Znak pisma: RB.16.37.p30.2024

ODPOWIEDZI NA ZAPYTANIA

Dotyczy: **znak sprawy: RB.271.13.2024 - Modernizacja oświetlenia w miejscowości Piekelnik na energooszczędne oświetlenie LED**

**Modernizacja oświetlenia w miejscowości Piekielnik na energooszczędne oświetlenie LED****Zapytanie nr 17**

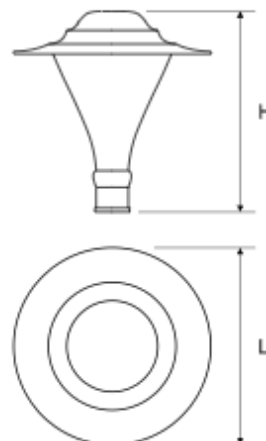
Prosimy o potwierdzenie, że Zamawiający zaakceptuje oprawę o poniższej sylwetce i wymiarach:

Wymiary [mm] LxH	Ilość na palecie	Ilość w opakowaniu	Masa netto [kg]
561x570	12	1	6.15

Realną potrzebą Zamawiającego jest utrzymanie ładu architektonicznego na terenie Miasta i Gminy Czarny Dunajec, stąd określenie cech wzorniczych oraz wymiarów opraw. Wobec powyższego Zamawiający wskazał cechy wzornicze opraw oświetleniowych w formie zamkniętego katalogu równoważności z jednoczesnym wskazaniem dopuszczalnej tolerancji dla rozszerzenia konkurencyjności postępowania przetargowego. Zamawiający podtrzymuje zapis odnoszący się do tolerancji jako zgodny z ustawą PZP.
